[Skipulagsgátt mál 2024/583](#)

[Skipulagsgátt mál 2024/935](#)

Umsögn um:

**Göngu- og hjólastígar um Kópavogsháls
Kópavogstún - breytt deiliskipulagsmörk**

Mynd 1: Tillaga að færslu stígs í vestur til að laga stígamót við undirgöng (gular örvar). Svæði A verði stækkað til að hjólandi úr undirgöngum komist á jafnsléttu til að fá stígsýn áður en haldið er um stígamót, beygt eða haldið áfram.

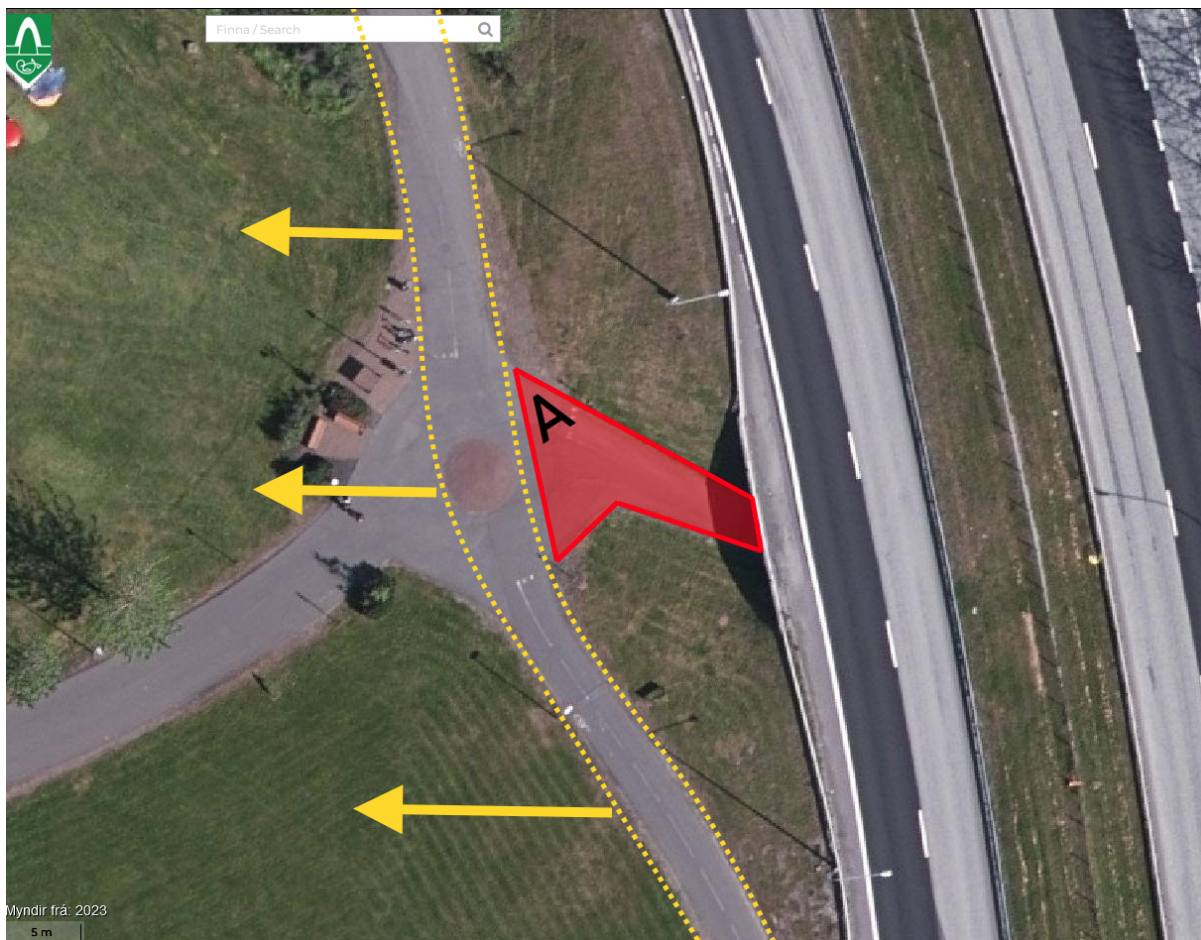
(2) LHM telur betra væri að að hnika neðsta hluta stígsins í vestur frá stígamótum við Kópavogstún fram yfir stígamótin neðst við undirgöng í botni Kópavogs til að skapa öruggari stígamót og draga úr sveigjum á stíg á vandasömum stað neðst í brekkunni við Kópavogstún (mynd 1).

Pláss þarf að vera fyrir umferð upp úr undirgöngum að komast upp á jafnsléttu til að fá almennilega stígsýn í allar áttir á stígamótum áður beygt er eða haldið áfram; ekki má gera ráð fyrir að hjólréiðafólk þurfi að stoppa og svo taka aftur af stað úr brekkunni úr undirgöngunum.

Þá ætti að hafa í huga að fullbúnir stofnstígar úr austurhluta Kópavogs meðfram Fífuhammsvegi og úr Kópavogsdal munu í framtíðinni eiga leið um þessi undirgöng og stígar út á Kársnes og til Garðarbæjar munu tengjast þarna og því þarf að byggja til framtíðar mjög vönduð stígamót þarna.
